CONCEPTO TÉCNICO No. CT – 5044

Localidad	2 - Chapinero
UPZ	90 – Pardo Rubio
Sector Catastral	María Cristina
Dirección	Cll 65 No. 2-11 (Nueva Nomenclatura)
CHIP	AAA0089UARJ
Manzana Catastral	03
Predios Catastrales	47
Fecha de Visita	Noviembre 14 de 2007
Área aprox. (m^2)	195
Solicitante	Curaduría Urbana No. 2
Tipo de Amenaza	Remoción en Masa

Figura 1. Localización General del Proyecto Ubicado en la Cll 65 No. 2-11, en el Plano Normativo de Amenaza por Remoción en Masa (Decreto 190 de 2004)

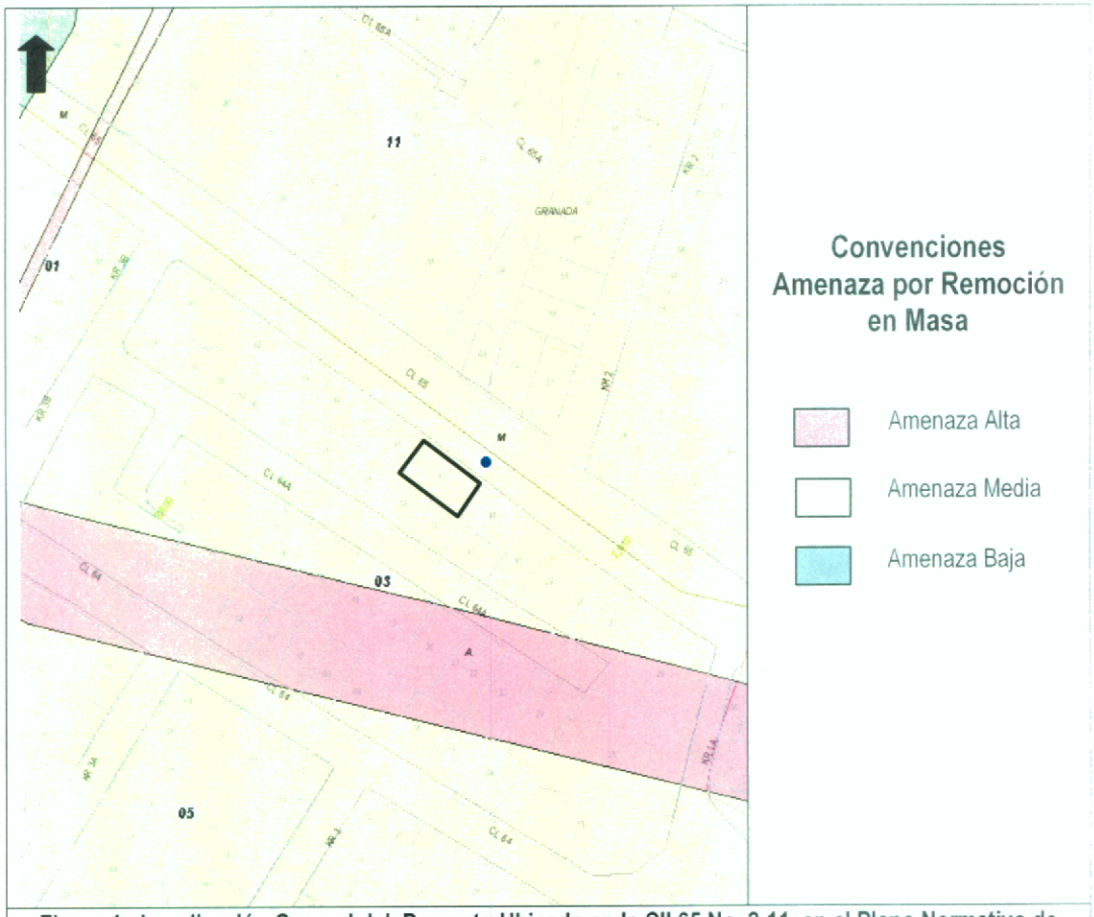
De acuerdo con el plano normativo de "Amenaza por Remoción en Masa" del Plan de Ordenamiento Territorial de Bogotá – POT, el sector donde se localiza el proyecto ubicado en la Cll 65 No. 2-11 de la localidad de Chapinero, se encuentra en una zona de AMENAZA MEDIA por procesos de remoción en masa (Figura No.1).

Fotografías No.1 y 2. Predio donde se busca adelantar el proyecto Cll 65 No. 2-11.

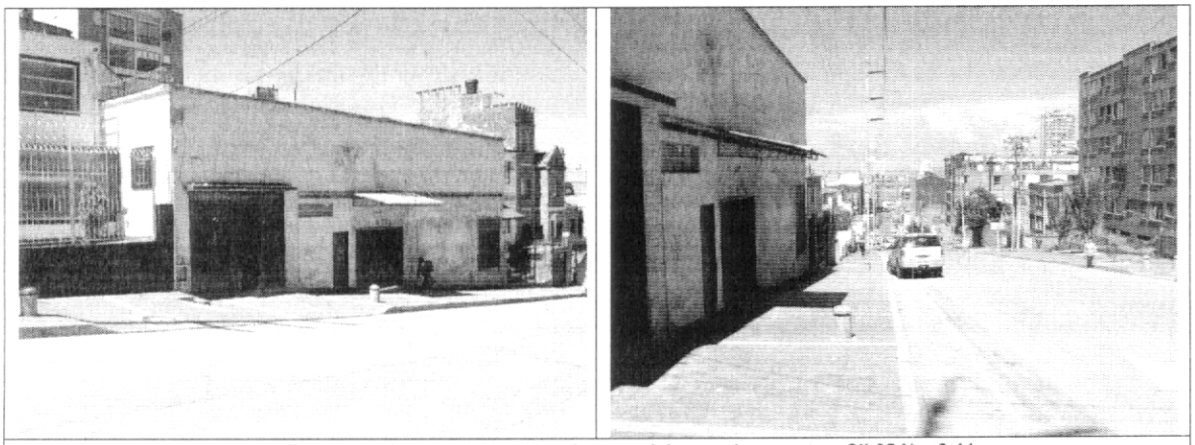
En el predio objeto del presente concepto técnico, se encuentra una edificación en mampostería, la cual en el momento de la visita técnica adelantada, exteriormente no evidencia daños que permitan inferir la presencia de procesos de inestabilidad activos dentro del área del proyecto (ver Fotografías No.1 y 2).
